Občina Šmartno pri Litiji

ZADEVA: Odlok o spremembah in dopolnitvah Odloka o izvedbenem delu občinskega prostorskega načrta Občine Šmartno pri Litiji - sprememba št. 8 (SD OPN 8) – predlog za prvo obravnavo ter potrditev stališč do pripomb in predlogov iz javne razgrnitve in javne obravnave

OBRAZLOŽITEV SD OPN 8

STALIŠČA DO PRIPOMB IN PREDLOGOV IZ JAVNE RAZGRNITVE IN JAVNE OBRAVNAVE

Slika: Prikaz predlagane širitve kamnoloma Vettnik na združenem prikazu namenske rabe prostora v OPN Šmartno pri Litiji, kjer se obstoječe pridobivalno območje (LN) razširi (modra šrafura) in v OPN Ivančna Gorica, kjer se opredeli novo pridobivalno območje (tudi modra šrafura)

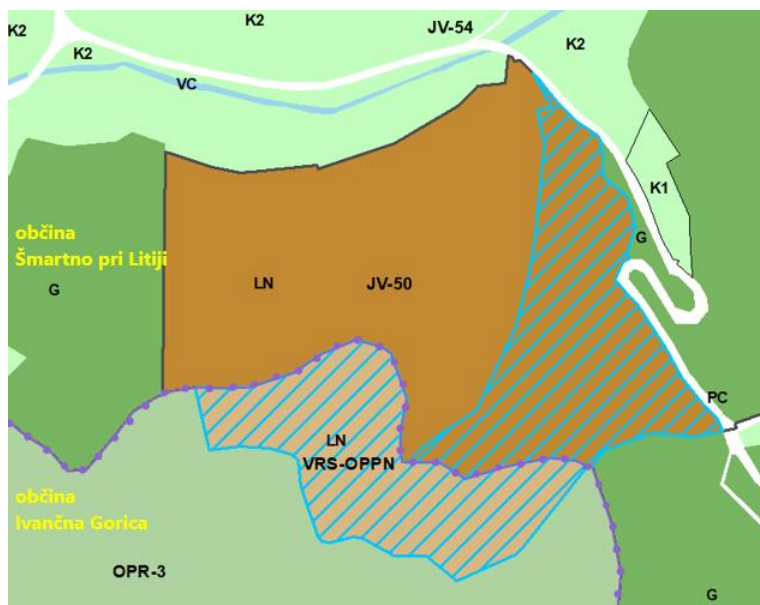
Predvidena širitev kamnoloma je umeščena v neposredno bližino lokalne ceste LC426113, (Mala Kostrevnica – Primskovo) z minimalnim odmikom približno 10 m. Glede na razpoložljive višinske podatke območja bo končni odkop na najvišjem delu ceste segal približno 60 m pod nivo lokalne ceste, kar zahteva podrobno geomehansko presojo vplivov na stabilnost celotnega pobočnega sistema. Iz dokumentacije ni razvidno, da bi bila izvedena:

- analiza globalne stabilnosti pobočja (cesta–pobočje–kamnolom),
- izračun faktorjev varnosti za končno stanje,
- modeliranje dolgoročnih deformacij,
- analiza vpliva miniranja na stabilnost cestnega telesa.

Obravnava stabilnosti je omejena na terasasto odkopavanje znotraj kamnoloma in ne predstavlja dokazila o stabilnosti celotnega pobočja.

Stališče: Pripomba se upošteva.

V SD OPN 8 se določi obveznost izdelave geološko-geomehanskega poročila za območje lokalne ceste na vzhodnem robu območja kopa, s katerim se preverijo zlasti globalna stabilnost pobočja in cestnega telesa, vplivi načrtovanega odkopa ter po potrebi vplivi miniranja na stabilnost ceste. Na podlagi ugotovitev se

določijo potrebni ukrepi za zagotavljanje stabilnosti in prometne varnosti, ki se upoštevajo pri nadaljnjem prostorskem načrtovanju območja.
